ONGEVAL MARTINAIR DC-10-30F, MP495

FARO, 21 DEC. 1992

**Beperkte aanvullende analyse
en commentaar op het onderzoek**

Inclusief commentaar op het Rapport van Ongeval en de reactie van de Raad voor de Luchtvaart.

Fig. 3. Plaats landing (touchdown) op het eerste deel van de landingsbaan.

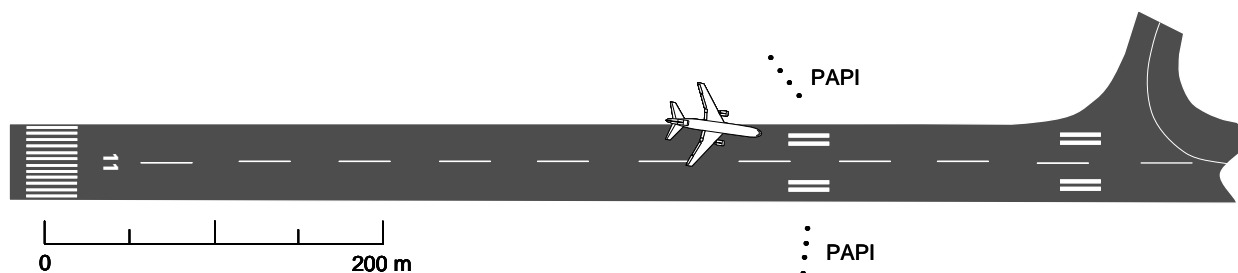
3.1.15. Volgens het RvO § 1.12.1 landde het vliegtuig aan de linkerzijde van baan 11. De schets met de juiste locatie in RvO Annex 11 is echter niet leesbaar door het verkleinen en kopiëren. In § 2.3.1 van het rapport van het Nationaal Lucht- en Ruimtevaart Laboratorium (NLR) te Amsterdam (Ref. 6) wordt de plaats van neerkomen in woorden beschreven: Het vliegtuig kwam neer op een afstand van 392 m van de baandrempel, 124 m voorbij de 268 m lange 'touchdown' zone, op 22 m links van het midden van de 45 m brede landingsbaan, met het middelste landingsgestel (midden onder de romp, tussen beide hoofdlandingsgestellen) op de rand tussen de baanlampen en het terrein. Volgens het NLR kwam het linker hoofdlandingsgestel dus geheel buiten de landingsbaan terecht; slechts het rechter hoofdlandingsgestel kwam neer op het asfalt van de landingsbaan. Het werd niet duidelijk of het terrein naast de baan hoger of lager lag dan het asfalt en of het linker landingsgestel wellicht daarin wegzakte, waarmee de breuk in het rechterlandingsgestel ook zou kunnen worden verklaard. Zie Figuur 3 hieronder en ook § 2.4.7.

Fig. 4. Nadering vliegveld Faro uit Approach Chart, uit Bijlage 2.

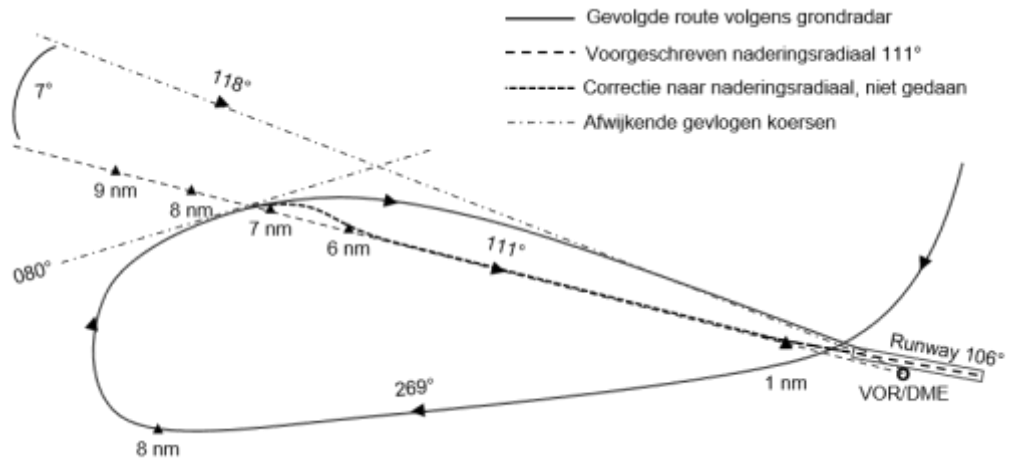
4.2.3. De gezagvoerder suggereerde op ca. 5 nm afstand (CVR 07:30:47 UTC) de nadering uit

te voeren met een (lucht)koers van ongeveer 123°, om te compenseren voor de zuidelijke dwarswind, waarvan de (plaatselijke) richting 185° moet zijn geweest, zie § 2.3.8. Het NTSB rapport (Ref. 2) noemde een van de DFDR afgelezen gevolgde koers van 125° (Tabel 1, pag. 7, zie ook Bijlage 5); in de grafieken van het RvO ontbreekt deze koersgrafiek. Voor het opnieuw onder een hoek van 30° 'onderscheppen' van de naderingsradiaal zou, rekening houdend met de wind, een koers tussen 140° en 151° nodig zijn geweest. Een dergelijke koers werd niet geregistreerd in de DFDR en dus niet gevolgen.

Volgens de in het RvO verstrekte radargegevens (waarvan voorlopig wordt uitgegaan dat deze correct zijn) was de afwijking van het gevolgde naderingspad ten opzichte van het voorgeschreven naderingspad nog liefst ca. 1 km (!) op een afstand van ca. 5 nm vanaf het VOR/DME baken op het vliegveld (zie Bijlage 2). Met een correct ingestelde naderingsradiaal (van 111°) moet de wijzer van de VOR-indicator bijna geheel rechts hebben gestaan (3,5 dots, overeenkomend met een afwijking van ca. 7°), als opdracht om de (grond)koers naar rechts te verleggen, dus meer op te sturen tegen de heersende dwarswind, tenzij een directe naderingskoers werd ingesteld die volgens de radar dan 118° moet zijn geweest. Aan het op de radarplot ingetekende vliegpad (Bijlage 2) te zien heeft men geen enkele moeite gedaan om op de juiste en voorgeschreven naderingsradiaal terecht te komen. Bij het passeren van 500 ft hoogte was de horizontale afstand tot het voorgeschreven naderingspad nog ca. 400 m. Dit moet ook goed zichtbaar zijn geweest omdat de baanverlichting aan en het nog schemerdonker was. Bovendien had de verkeersleiding aan MP495 gevraagd of ze de baanlampen konden zien, hetgeen werd bevestigd (07:32:14 UTC, 66 sec. voor de landing). Dertig seconden eerder had de gezagvoerder nog gezegd "ja, je kan de baan zien" (07:31:46 UTC). Een visuele nadering behoort volgens het FCOM (RvO § 2.2.3) vanaf een hoogte van 500 ft **stabiel** te zijn, d.w.z. het naderingspad is binnen bepaalde grenzen van het verlengde van de middenlijn van de landingsbaan (<2,5°), de vliegsnelheid is de voorgeschreven naderingsnelheid en de stuwkracht van de motoren is stabiel voor het handhaven van die snelheid zowel als voor het volgen van het juiste glijpad (daalsnelheid). De nadering van de DC-10 was dus niet stabiel en had op dat moment al moeten worden afgebroken. Door het uitstellen van de doorstart onder 500 ft hoogte werden de problemen alleen maar groter.

Fig. 5. Windcorrectie bij wind uit 190° met 20 kt, en bij een vliegsnelheid van 139 kt is 8° naar rechts. De koers moet dus 126° zijn geweest (conform DFDR)

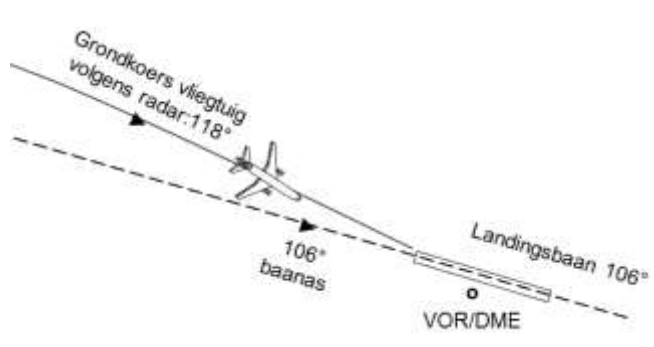
4.2.5. De grondkoers van het gevolgde schuine naderingspad was volgens de radar ca. 118°. De benodigde opstuurhoek voor een wind van 190°/20 kt was 8°, zie Figuur 5 hieronder, waardoor de koers 126° moet zijn geweest. Dat komt overeen met de koers van 125° die werd geregistreerd door de DFDR; een verschil van 1°, een afrondingsfout. Al vanaf het begin van de nadering, na de laatste bocht, werd onvoldoende opgestuurd in de richting van de heersende dwarswind en werd, zoals blijkt uit de radarplot (Bijlage 2), de DFDR data (Bijlage 3), samengevat in Figuur 4 hierboven, geen poging tot correctie gedaan om naar de naderingsradiaal te vliegen. Uit het door de Portugese CvO ingetekende naderingspad (Bijlage 2) blijkt dat het vliegtuig de verlengde middenlijn van de landingsbaan nooit heeft bereikt, maar de landingsbaan van de zijkant naderde. Het naderingspad lag dus niet binnen de vereiste hoek (2,5°) voor een stabiele nadering. De nadering werd niet nauwkeurig en niet volgens de 'Approach Chart' gevlogen en kan derhalve beslist niet een stabiele nadering worden genoemd naar de vereisten in het FCOM (§ 4.2.3 hierboven). Ook om deze reden had de nadering moeten worden afgebroken.

Fig. 8. Zijaanzicht laatste deel nadering. Touchdown punt uit het NLR rapport.

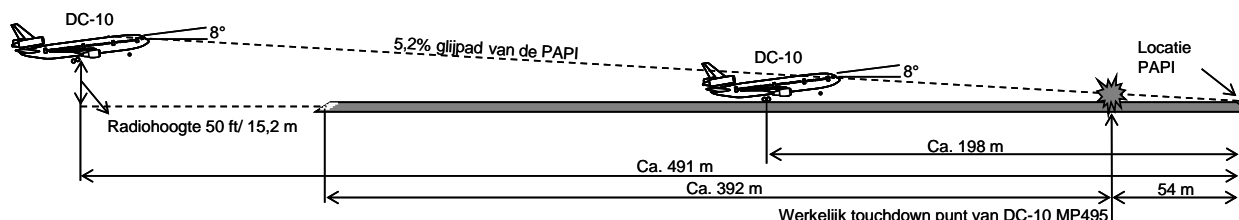
4.6.7. *Landingszone.* In de in het RvO § 1.10.2 gegeven vliegveld data staat dat de landingszone, de 'touchdown zone' van landingsbaan 11, 268 m lang is. Volgens het NLR rapport (Ref. 6) was de eerste aanraking met de grond pas op 392 m van de baandrempel; 124 m te ver en bovendien half naast de landingsbaan (§ 3.1.15). Het NLR beschikte blijkbaar over meer informatie dan in het RvO staat. Het is onverklaarbaar waarom deze plaats van neerkomen en de oorzaak daarvan niet in detail het RvO werden beschreven. De verre landingsplaats is ook een indicatie dat er geen hoge daalsnelheid was, anders was het vliegtuig wel meer aan het begin van de baan terecht gekomen. Zie Figuur 8 hieronder.

Bijlage 2. Approach Chart Faro Runway 11 with radar data plot MP495

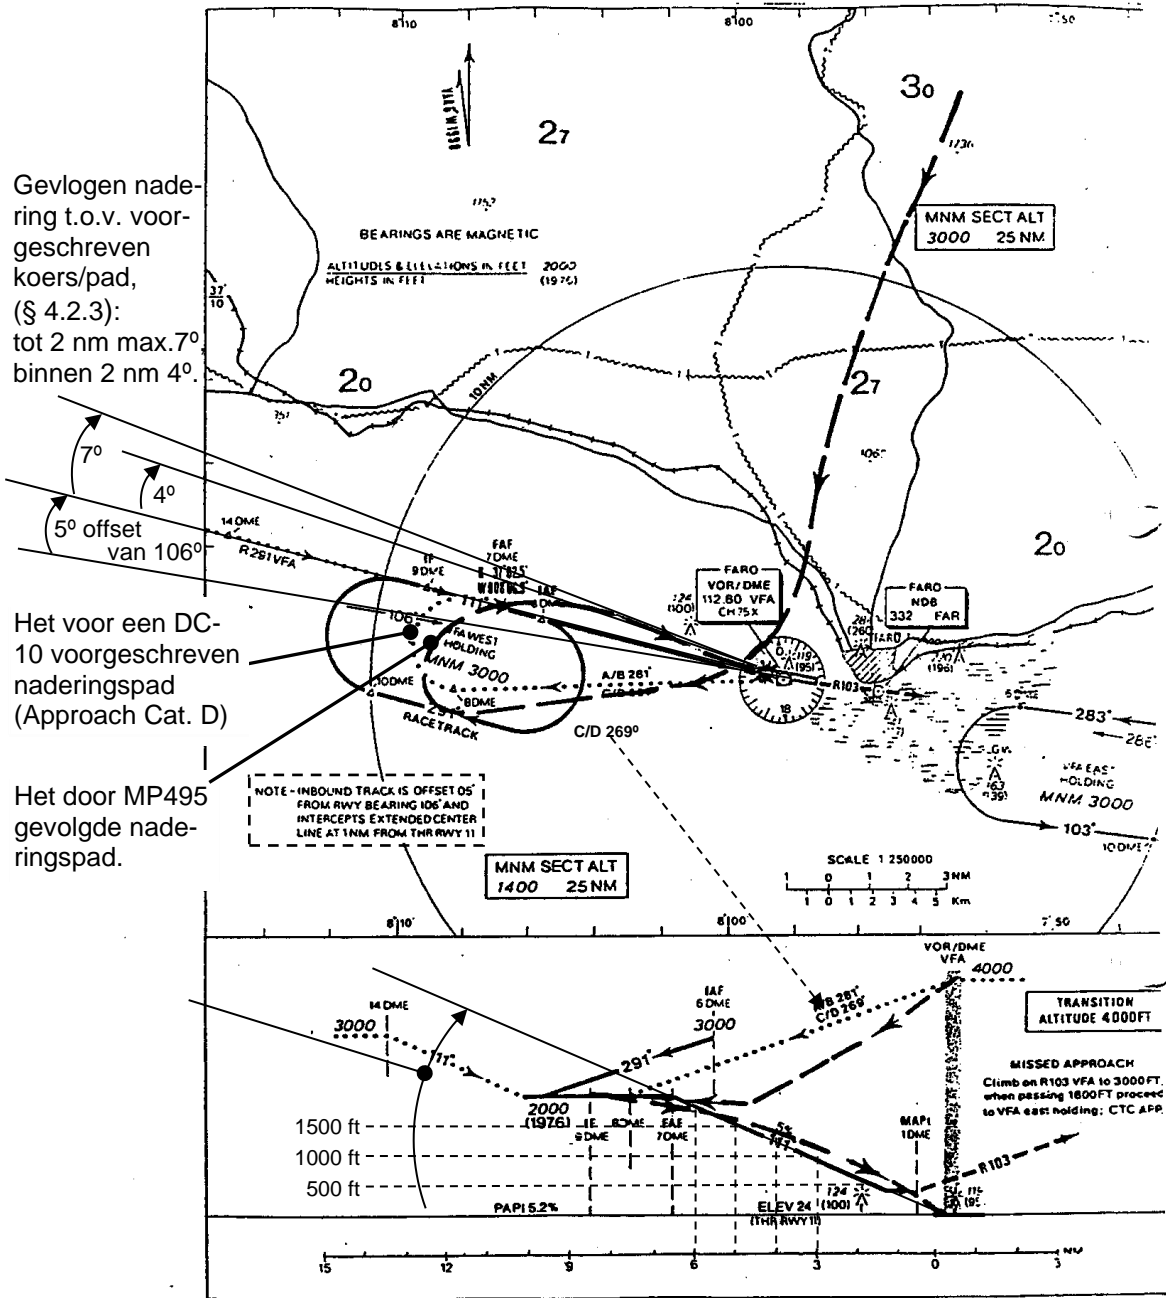
Gevlogen nadering t.o.v. voorgeschreven koers/pad, (§ 4.2.3): tot 2 nm max. 7° binnen 2 nm 4°

Als het vliegtuig op het voorgeschreven glijpad vliegt, op Faro 5,2% (= 2,98°), dan geeft de hoogtemeter op genoemde DME afstanden de hoogtes in kolom QNH weer en de Radiohoogtemeter de hoogte in kolom Radio. Afstand PAPI tot VOR/DME ≈ ¼ nm.
Radiohoogte = QNH - 24 ft baanhoogte (bij vlak terrein).
De hoogte was gedurende de gehele nadering iets te laag.
